①. 점포위치	경기도 안성시 공도읍 진사리 639-2 삼성APT 상가동 102, 103, 105, 106호
②. 건물규모/구조	지하 1층, 지상 3층 / 철근콘크리트조
③. 점포면적	80.66 m ² (24.40 py)
④. 매장면적	66.91 m ² (20.24 py)
⑤. 후방면적	13.75 m ² (4.16 py)
⑥. 매장효율	82.95 %
⑦. 천장고	
⑧. 근도라수	24 대 (3자기준)
⑨. 냉난방기	천정형 28평형(3상)
⑩. 실외기장소	협의후 점포 우측 또는 후방에 설치
⑪. 간판관계	㉡. 지주 : (W)× (H)
	㉢. 돌출 : (W)× (H)
	㉣. 가로 : (W)× (H)
⑫. 기 타

매장평면도

DRAWING TITLE	
매장 평면도(Lay out)	
SCALE	DATE
1/60	'07. 01.

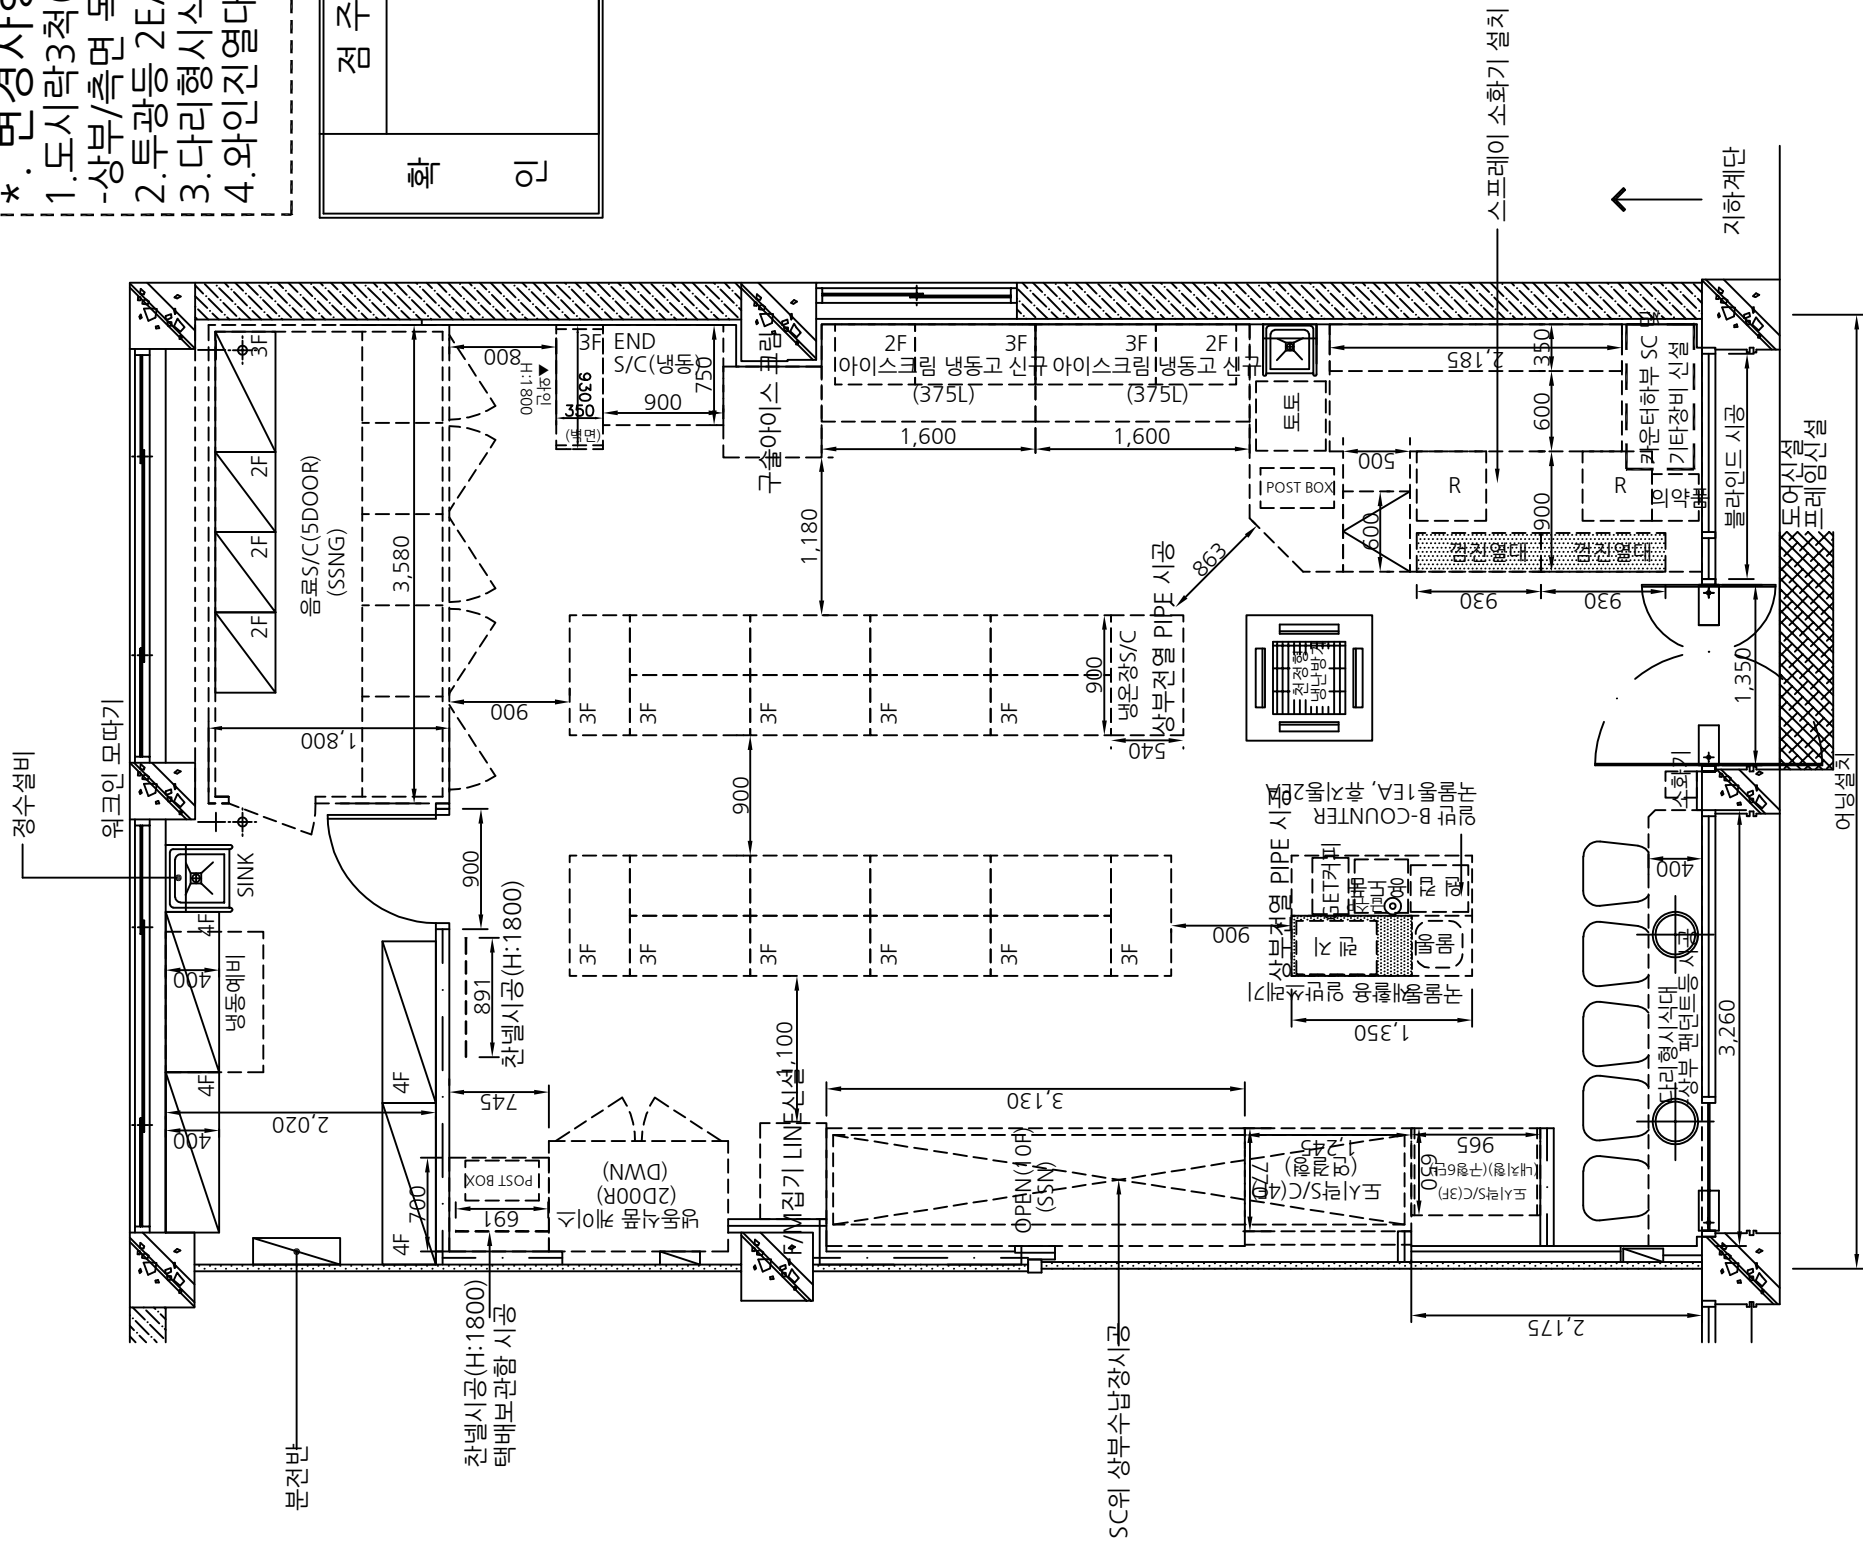
1. 도시락 3척(내치형) 추가
- 상부/측면 목공 (상부장 미시공)
2. 투광등 2EA 설치
3. 다리형시식대 일부 철수(측면)
4. 와인지열대 추가
